附表 D-03 工程友善措施設計檢核表

工程執行機關	經濟部水利署第二河川局		設計單位	經濟部水利署第二河川局
工程名稱	後龍溪大湖二號堤防改善工程(一)		縣市/鄉鎮	苗栗縣大湖鄉
工區	大湖二號堤防		工區坐標	X: 236197, Y: 2701683
災害概述	因近年來氣候變遷, 常有極端降雨事件發生, 而該河段尚未施作符合計畫堤頂高度之堤防			
生態情報處理與友善措施	關注議題或保護對象		資訊來源(可複選)	處理方式(可複選)
	棲地 (保護區或關注區)	<input checked="" type="checkbox"/> 有 石虎重要棲地、國土綠網關注區、飯島氏銀鈎棲地 <input type="checkbox"/> 無	<input checked="" type="checkbox"/> 機關 <input type="checkbox"/> 生態團隊 <input type="checkbox"/> 媒體 <input type="checkbox"/> 民眾 <input type="checkbox"/> 其他 _____	<input type="checkbox"/> 依法申請 <input checked="" type="checkbox"/> 生態友善措施 <input checked="" type="checkbox"/> 專業諮詢 <input type="checkbox"/> 民眾參與 <input type="checkbox"/> 其他 _____
	物種 (含文物)	<input checked="" type="checkbox"/> 有 石虎、飯島氏銀鈎 <input type="checkbox"/> 無	<input checked="" type="checkbox"/> 機關 <input type="checkbox"/> 生態團隊 <input type="checkbox"/> 媒體 <input type="checkbox"/> 民眾 <input type="checkbox"/> 其他 _____	<input checked="" type="checkbox"/> 生態友善措施 <input checked="" type="checkbox"/> 專業諮詢 <input type="checkbox"/> 民眾參與 <input type="checkbox"/> 其他 _____

※工程平面圖

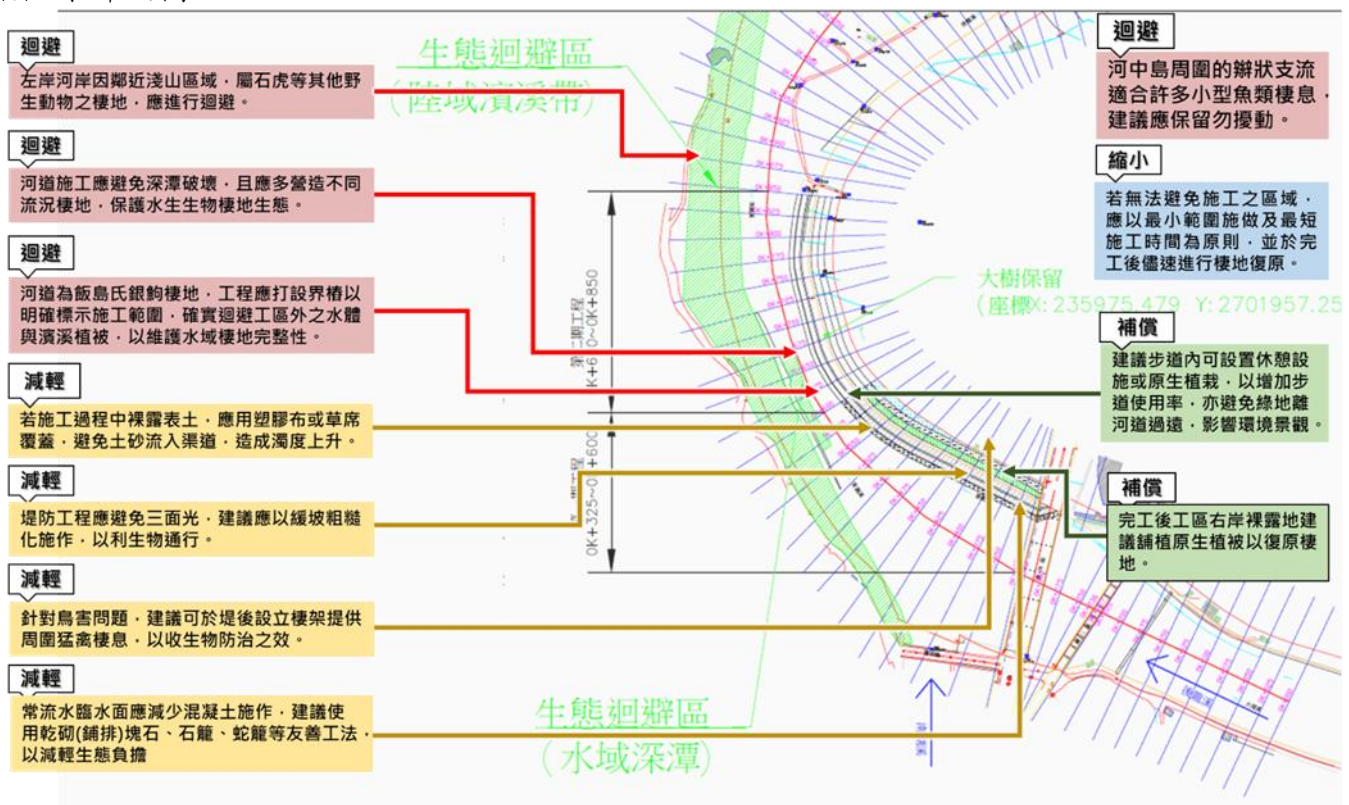
生態友善措施		設計項目及說明	列入預算書圖
	迴避 (A)	應迴避深潭破壞, 並以自然工法營造淺瀨、緩流等多種水域型態。	河道施工應避免深潭破壞, 且應多營造不同流況棲地, 保護水生生物棲地生態。	<input checked="" type="checkbox"/> 是 <input type="checkbox"/> 否
	迴避 (B)	左岸淺山區域應迴避。	左岸河岸因鄰近淺山區域, 屬石虎等其他野生動物之棲地, 應進行迴避。	<input checked="" type="checkbox"/> 是 <input type="checkbox"/> 否
	迴避 (C)	工程範圍應明確標示, 並迴避工區外之水域及濱溪植被。	河道為飯島氏銀鈎棲地, 工程應打設界樁以明確標示施工範圍, 確實迴避工區外之水體與濱溪植被, 以維護水域棲地完整性。	<input checked="" type="checkbox"/> 是 <input type="checkbox"/> 否
	迴避 (D)	下游河中島周圍的辮狀支流應保留勿擾動。	河中島周圍的辮狀支流適合許多小型魚類棲息, 建議應保留勿擾動。	<input checked="" type="checkbox"/> 是 <input type="checkbox"/> 否
	縮小 (E)	以最小範圍施作、盡速完工與儘速棲地復原進行維原則。	若無法避免施工之區域, 應以最小範圍施作及最短施工時間為原則, 並於完工後儘速進行棲地復原。	<input checked="" type="checkbox"/> 是 <input type="checkbox"/> 否
	減輕 (F)	應避免土砂流入河道。	若施工過程中裸露表土, 應用塑膠布或草席覆蓋, 避免土砂流入渠道, 造成濁度上升。	<input checked="" type="checkbox"/> 是 <input type="checkbox"/> 否
減輕 (G)	應以緩坡粗糙化等友善生物設計。	堤防工程應避免三面光, 建議應以緩坡粗糙化施作, 以利生物通行。	<input checked="" type="checkbox"/> 是 <input type="checkbox"/> 否

減輕 (H)	設立棲架檢視生物防治之成效。	針對鳥害問題, 建議可於堤後設立棲架提供周圍猛禽棲息, 以收生物防治之效。	<input checked="" type="checkbox"/> 是 <input type="checkbox"/> 否

補償 (I)	常流水臨水面建議使用乾砌(鋪排)塊石、石籠、蛇籠等友善工法取代混凝土施作。	常流水臨水面應減少混凝土施作，建議使用乾砌(鋪排)塊石、石籠、蛇籠等友善工法，以減輕生態負擔。	<input checked="" type="checkbox"/> 是 <input type="checkbox"/> 否
補償 (J)	堤頂綠美化。	建議步道內可設置休憩設施或原生植栽，以增加步道使用率，亦避免綠地離河道過遠，影響環境景觀。	<input checked="" type="checkbox"/> 是 <input type="checkbox"/> 否
補償 (K)	完工後工區右岸裸露地應盡速復原棲地。	完工後工區右岸裸露地建議鋪植原生植被以復原棲地。	<input checked="" type="checkbox"/> 是 <input checked="" type="checkbox"/> 否
未列入預算書圖原因			
保護效益 (與一般整流工程比較)	保留原本陸域環境 2.5 公頃、常流水 1 處、植生棲地復原約 1 公頃
